原子力科学研究所(JRR-3)

基準地震動に対する標準応答スペクトルの影響検討 (コメント回答資料)

令和4年1月20日

国立研究開発法人日本原子力研究開発機構

実位相による検討(乱数位相と実位相による検討結果の比較)

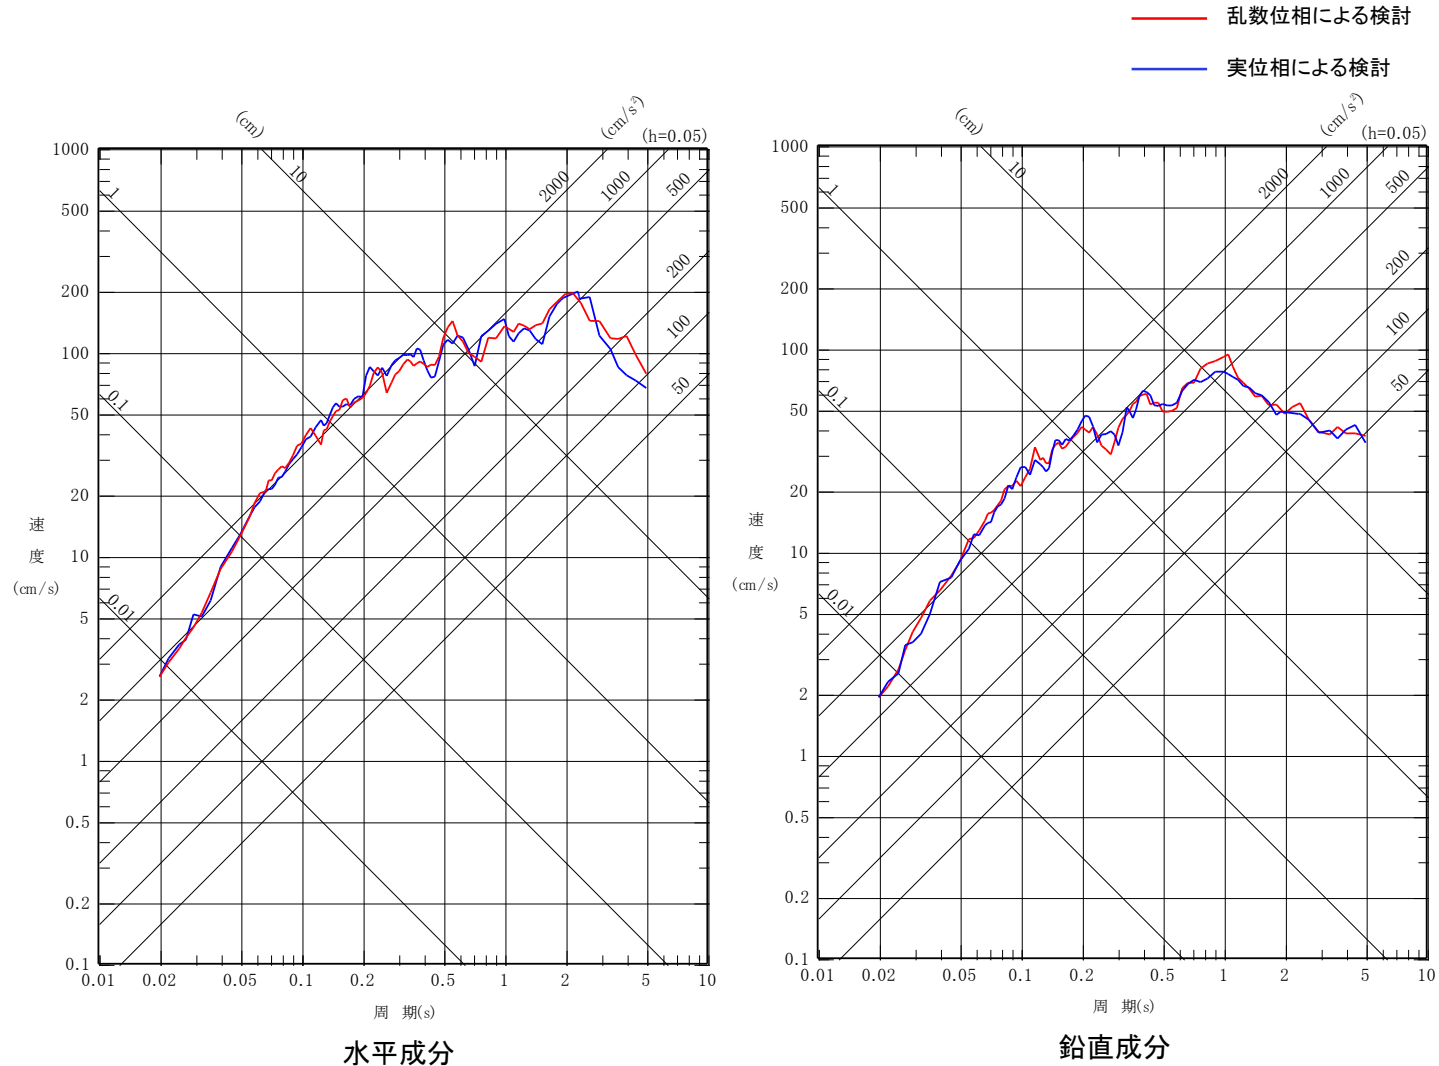
No.	審査会合	コメント	回答状況	ページ
1	<p>令和3年9月3日 第6回標準応答スペクトルの 規制への取り入れに伴う設 置変更許可申請等の要否に 係る会合</p>	<p>地震基盤相当面を$v_s=2,000\text{m/s}$として実施した地震動評価は、規則の解釈の$v_s=2,200\text{m/s}$以上とは異なっており見直すこと。その際、「参考資料で示した再設定した地盤構造モデル(地震基盤相当面$v_s=2,200\text{m/s}$)による評価」とするのか、「既許可の地盤構造モデル(地震基盤相当面$v_s=2,500\text{m/s}$)による評価」とするのか整理検討が必要。なお、「再設定した地盤構造モデルによる評価」とする場合、その位置付けや理由を明確にし、再設定したモデルの妥当性、根拠や記載の充実化、既許可の基準地震動(統計的グリーン関数法による地震動評価)への影響についても考慮する必要がある。</p>	<p>今回 ご説明</p>	<p>4~12</p>
2	<p>”</p>	<p>模擬地震波の作成や地盤の伝播特性について、ばらつきや差異があることが否定できないため、乱數位相の他に実位相を考慮し、複数の模擬地震波を作成して応答スペクトルへの影響を確認すること。例えば、敷地内の観測記録の活用等考慮の上、検討すること。</p>	<p>”</p>	<p>13~21</p>

- 「乱数位相による検討」と「実位相による検討」について、解放基盤表面における地震動の応答スペクトルを以下に示す。
- 「実位相による検討」のスペクトル形状は、乱数位相による検討結果と同程度であり、双方の結果は整合していることから乱数位相による検討結果の妥当性を確認した。
